TSI 04/11

Nouveau joint pour le bouchon d'arbre à
cames

Mercedes-Benz OM 457 LA | HLA

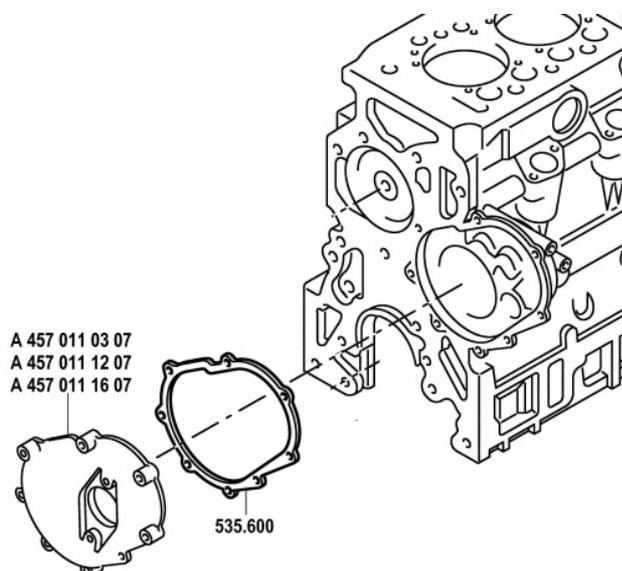
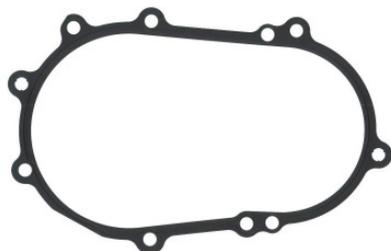
Un nouveau joint Metaloseal® a été développé pour améliorer l'étanchéité entre le bouchon d'arbre à cames et le carter moteur. Ce joint remplace la pâte à joint utilisée jusqu'ici sur ce plan de joint.

! Pour éviter toute détérioration de la courroie de transmission, il est nécessaire de monter un bouchon neuf sur l'arbre à cames.
